**Révision du PLU de Villedieu-les-Poêles-Rouffigny  
Enquête Publique du 28 octobre au 29 novembre 2019**

**Synthèse des avis PPA**

**Document n° 1**

**Les réponses et avis de la MRAe, des Personnes Publiques Associées et  
des Personnes Publiques Consultées**

Extrait du rapport de présentation (p.31)

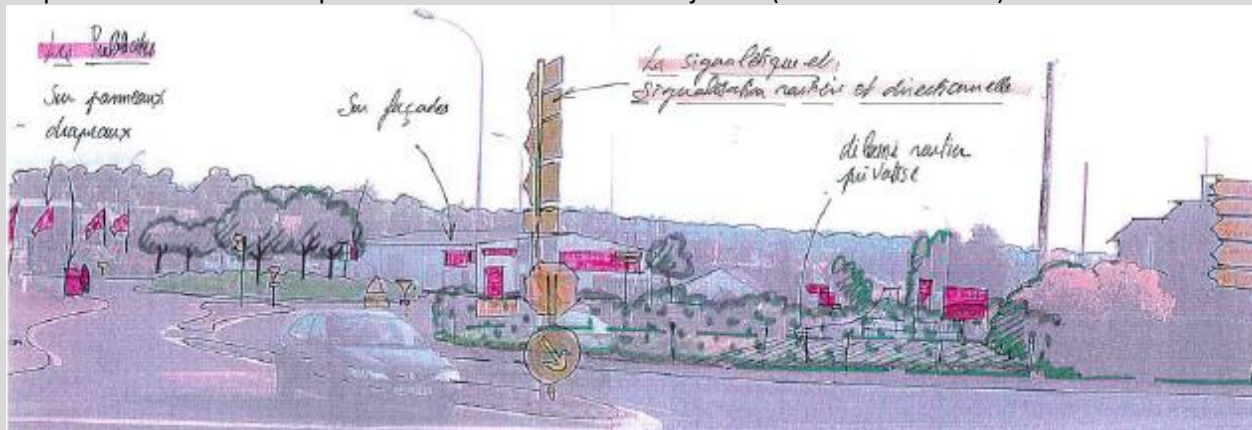
**2/** - Les entrées de ville fassent l'objet d'une stratégie de requalification de maîtrise du développement commercial, artisanal et mixte

*Prigent & Associés* : L'analyse des entrées de ville montre que la commune présente le plus souvent des entrées de ville arborées, les propriétés qui bordent les entrées de ville préservent des vues sur le paysage, qui n'est pas non plus défiguré par les panneaux publicitaires. Néanmoins, le caractère routier prédomine encore.

Les futurs secteurs de développement urbain (Les Hauts Bois et La Gaillardière), tous les deux situés sur des entrées ville, prévoient tous deux des aménagements de sécurité et le maintien voire le renforcement des haies sur talus existantes, afin d'assurer la meilleure intégration possible des nouvelles opérations dans le paysage sourdin.

Concernant les entrées de ville existantes, le recours à un Règlement Local de Publicité pourrait constituer une bonne alternative pour travailler plus amplement sur la qualité des entrées de ville.

En complément, une étude entrée de Ville avait été réalisée en 2001. Malgré les années passées, le profil des entrées de ville communales n'a pas évolué depuis. L'étude proposait notamment des propositions de préverdissement et de préservation des structures majeures (ex lisière de D 999).

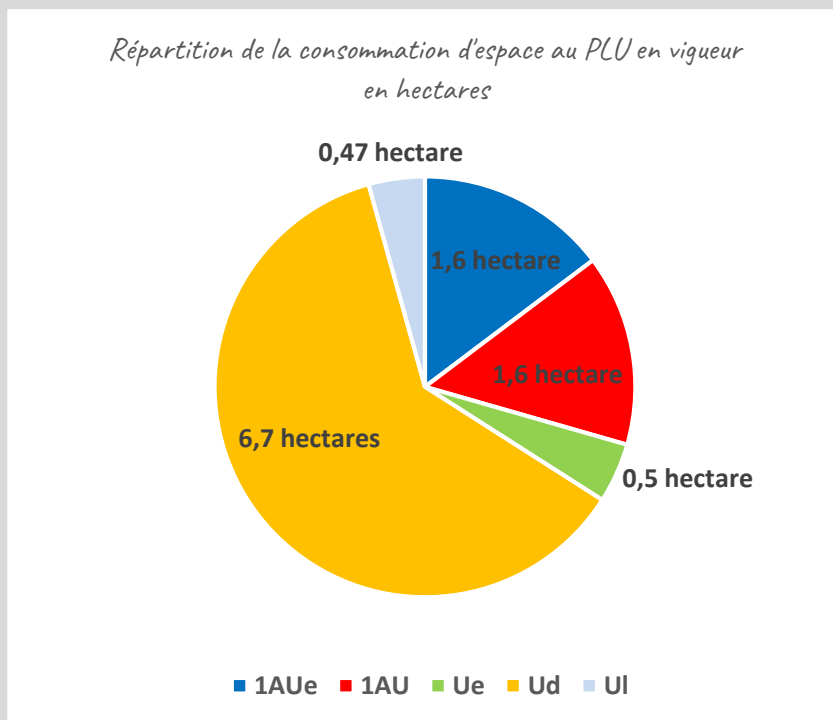
Les chiffres de consommation d'espace mentionnés dans le PLU sont anciens (2005-2015). De plus, le rapport de présentation n'analyse pas la consommation d'espace, il est simplement fait état de 9,4ha de consommés sur la période 2005-2015 à destination de l'habitat, aucune donnée n'est présentée pour la consommation d'espace en matière d'activité économique. Les disponibilités encore offertes dans les zones UE à vocation économique ne sont pas indiquées dans le rapport de présentation.

*Prigent & Associés* : L'analyse de la consommation d'espace a été réalisée en 2016, par comparaison de deux photographies aériennes, au début de la procédure qui devait être conclue en deux ans et demi. Le transfert de la compétence urbanisme a décalé les échéances, d'où cet écart entre la date de réalisation et la date d'arrêt du PLU. Le tableau ci-dessous détaille le type de zones mobilisées pendant la période analysée :

Soit 9 hectares environ consommés à vocation habitat (Ud, UI, 1AU habitat).

Concernant les zones d'activités économiques, les incohérences relevées entre le rapport de présentation et le PADD seront solutionnées.

Les justifications seront étoffées au sein du rapport de présentation concernant la consommation d'espace.
